Akceptácia a zapracovanie pripomienok obyvateľov lokality Vyšné Kapustníky k Návrhu Územného plánu mesta Košice

Upozornenie: Zhotoviteľ v Návrhu Územného plánu po zapracovaní akceptovaných pripomienok zmenil niektorým funkčným plochám a regulačným listom ich čísla (kódové označenia).

1. Odmietnutie križovatky K-08 a obslužnej cesty C-06

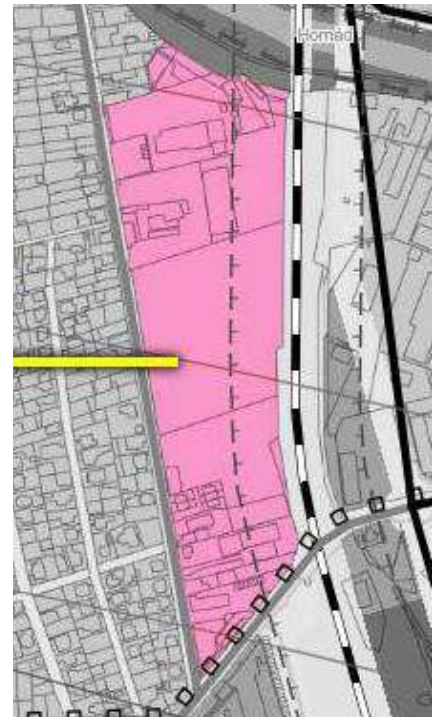
Nesúhlasím s dopravným napojením Hlinkovej ulice na Slovenskú ulicu križovatkou K-08 a s vytvorením obslužnej cesty C-06 na Slovenskej ulici. Cesta na Slovenskej ulici má mať charakter miestnej komunikácie.

Pôvodný návrh s križovatkou K-08
a s obslužnou cestou C-06.

Zapracovanie akceptovanej pripomienky
**s odstránenou križovatkou K-08 a bez obslužnej
cesty C-06.**  je obratisko verejnej dopravy.

3. Obmedzenie počtu nadzemných podlaží na východnej strane Slovenskej ulice na 2

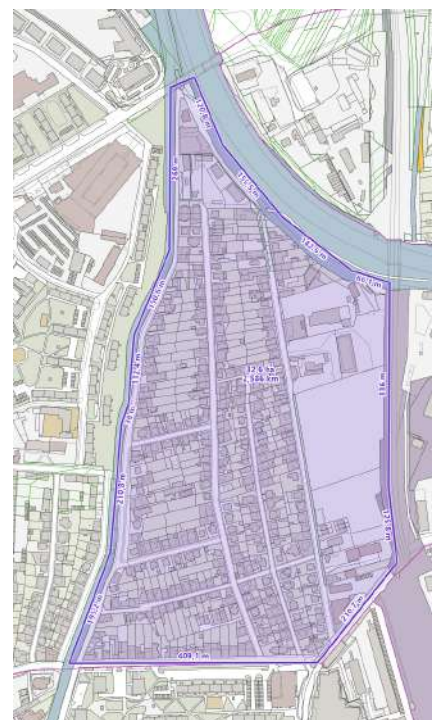
Pre funkčnú plochu 9/29/8 žiadam prostredníctvom regulačného listu neumožniť výstavbu viac ako 2 poschodových budov na východnej strane Slovenskej ulice.

Zpracovanie všetkých štyroch pripomienok je na regulačnom liste 9/30:

REGULAČNÝ LIST 9/30	
VÝMERA PRIESTOROVO - FUNKČNEJ ČASTI (m ²)	146 970
POČET FUNKČNÝCH PLÔCH V PRIESTOROVO – FUNKČNEJ ČASTI	10
ŠPECIFIKÁCIA FUNKČNÉHO VYUŽÍVANIA A PRIESTOROVÉHO USPORIADANIA	
9/30/8	Pozdĺž Slovenskej ulice navrhovať maximálne 2 NP a zároveň 12 m. Je zakázané umiestnenie skladov, prevádzok priemyselnej výroby, chemickej výroby, čističiek, čerpacích staníc, nabíjaciach staníc, umývárni áut a opravovní áut. Na celé územie dotknutej funkčnej plochy spracovať urbanistickú štúdiu. V OP železnice nie je prípustné umiestňovať stavby na bývanie.

6. Zmena "Stavu územia" funkčnej plochy 9/29/4 na "Stabilizované územie"

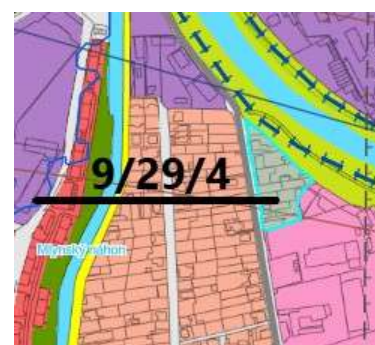
Žiadam funkčnej plochy 9/29/4 zmeniť Stav územia z "Transformačného územia" na "Stabilizované územie".

9/30/3	16 540	Plochy susednej zelene	-	-	-	-	-
9/30/4	5 533	Plochy byvania v rodinných domoch	S	45	2	12	30

7. Doplnenie zelene na uliciach lokality Vyšné Kapustníky

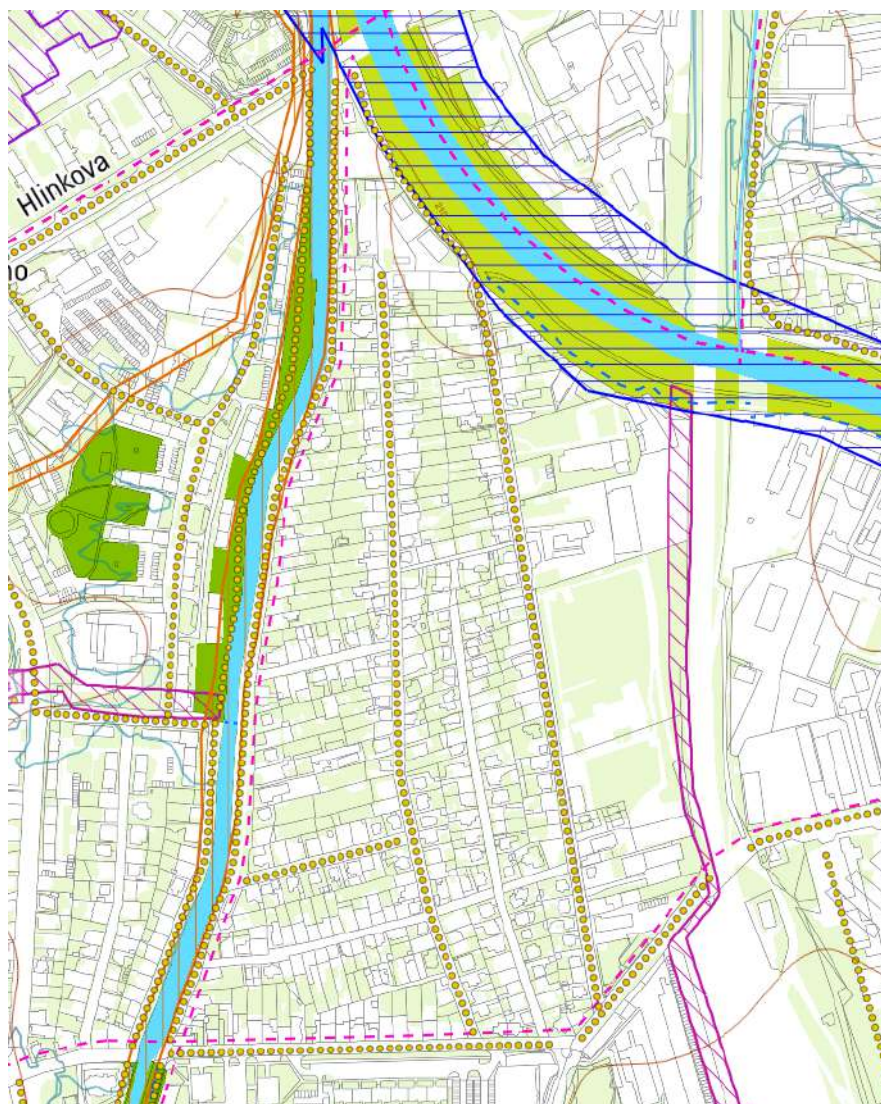
Na verejných priestoroch lokality Vyšné Kapustníky žiadam doplniť viac zelene, aj na širších uliciach, aby mali charakter aleje, aj za cenu obmedzenia parkovacích príležitostí a za cenu dopravných obmedzení (prednosť v jazde v jednom smere na zúženom úseku vozovky, zjednosmernenie ulíc a podobne). Konkrétne ide o funkčné plochy 9/30/1 - Slovenská ulica, 9/50/1 - ulica Slovenskej jednoty a 9/33/2 - ostatné ulice. Žiadam, aby uvedené funkčné plochy mali v regulačných listoch záznam, že majú mať charakter aleje, ak to priestorové možnosti dovoľia.

Ulice Slovenskej jednoty, Záborského, Moravská a Slovenská sú označené ako aleje.

8. Doplnenie pešieho prepojenia v smere východ - západ

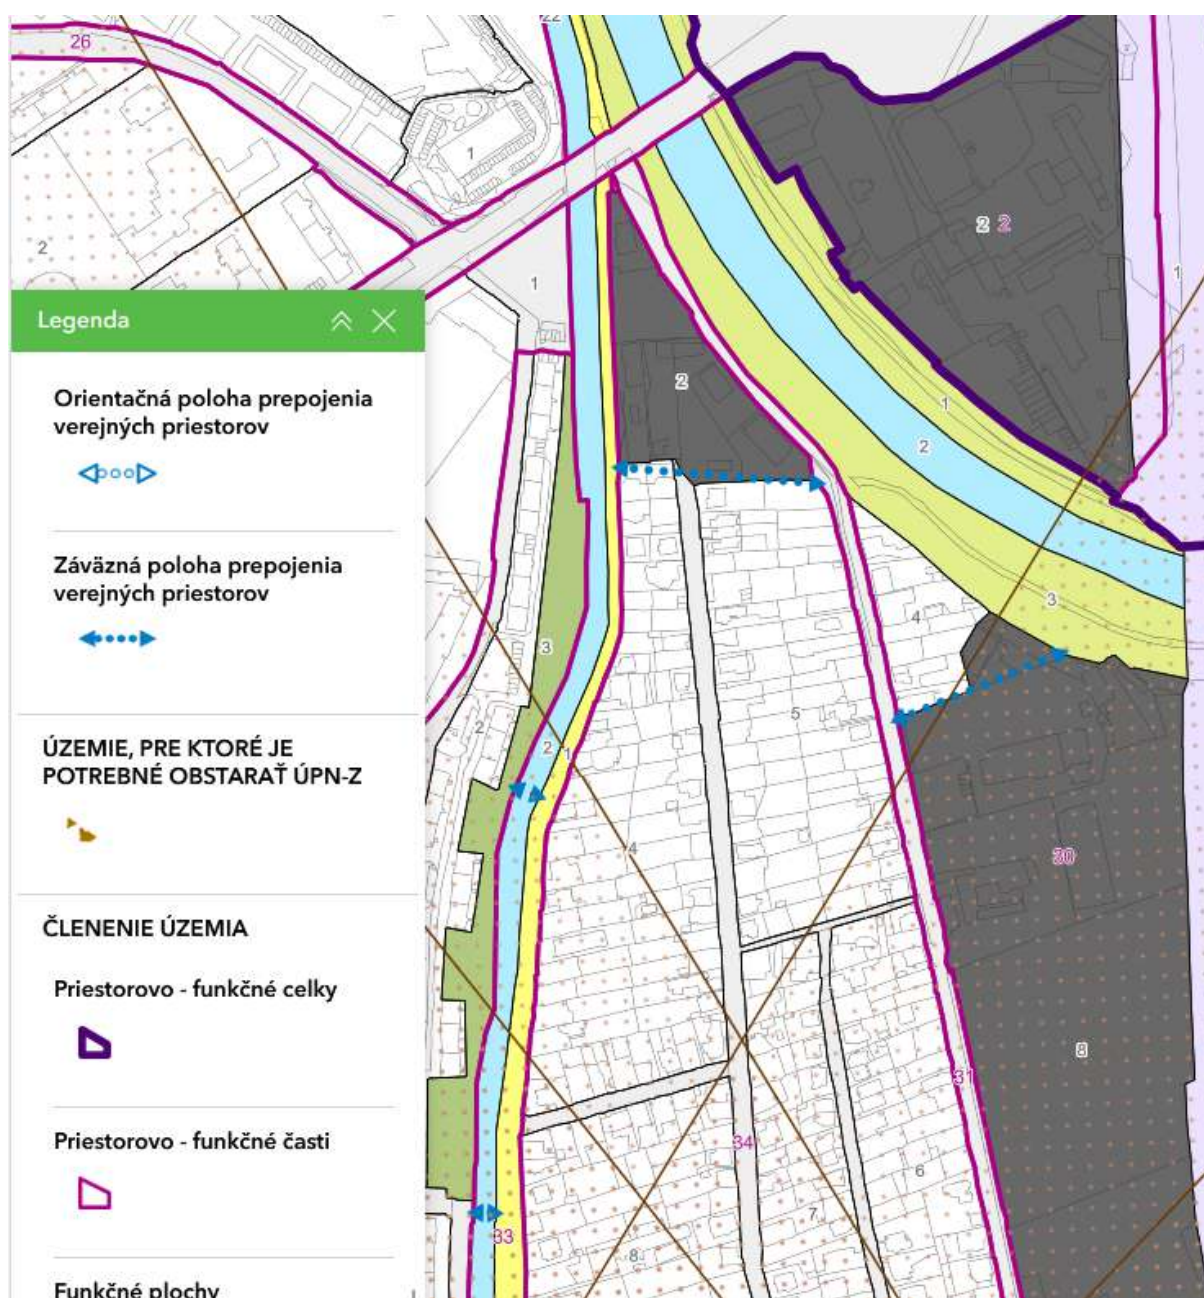
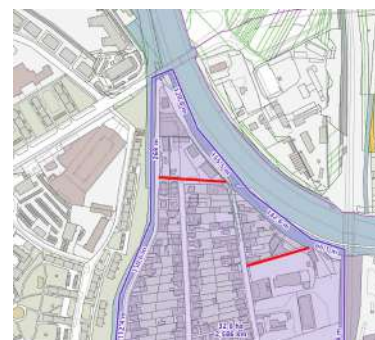
**Žiadam doplniť pešie prepojenie ulice Ťahanovské riadky,
Moravská ulica a Slovenská ulica na konci Moravskej ulice a
Slovenskej ulice smerom k Hornádu k železničnému mostu.**

Prepojenia sú na mapke označené  .

2. Doplnenie cestného prepojenia z Moravskej ulice na Slovenskú ulicu

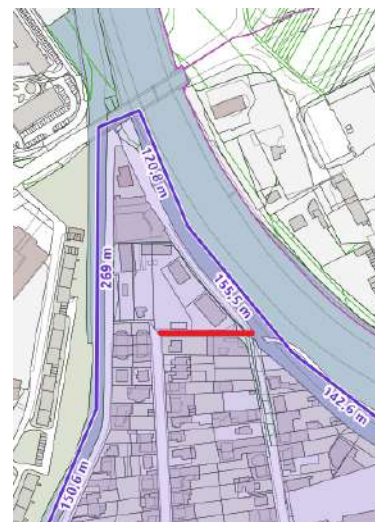
Žiadam doplniť cestné prepojenie Moravskej ulice a Slovenskej ulice na konci Moravskej ulice.

Uvedené cestné pripojenie v minulosti existovalo a teraz chýba.

Slepá Moravská ulica je problematická z dôvodu pohybu áut, predovšetkým pri výskyte mimoriadnych situácií, keď sa na tieto mieste potrebujú dostať hasiči alebo záchranári väčšími vozidlami, ale aj pri bežnej prevádzke - napríklad autá pre zber odpadu v tejto časti Moravskej ulice od Heydukovej ulice cúvajú.

Pripomienka bola akceptovaná ale nebola zapracovaná do Návrhu Územného plánu.

4. Zmena regulatív funkčnej plochy 13/11/6

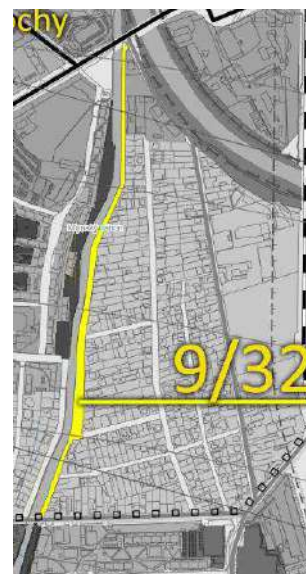
Podiel zastavanej plochy: 55% zmeniť na 30%

Maximálna výška zástavby: 27 m zmeniť na 10 m

Maximálny počet nadzemných podlaží: 8 zmeniť na 2

Minimálny podiel vegetačných plôch: 30% zmeniť na 50%

Pripomienka bola akceptovaná ale jej zapracovaná do Návrhu Územného plánu bolo modifikované nasledovne:

Regulatív	Pôvodný návrh	Požiadavka	Zapracovaná pripomienka
Podiel zastavanej plochy	55%	30%	50%
Maximálna výška zástavby	27 m	10 m	17 m
Maximálny počet nadzemných podlaží	8	2	4
Minimálny podiel vegetačných plôch	30%	50%	30%
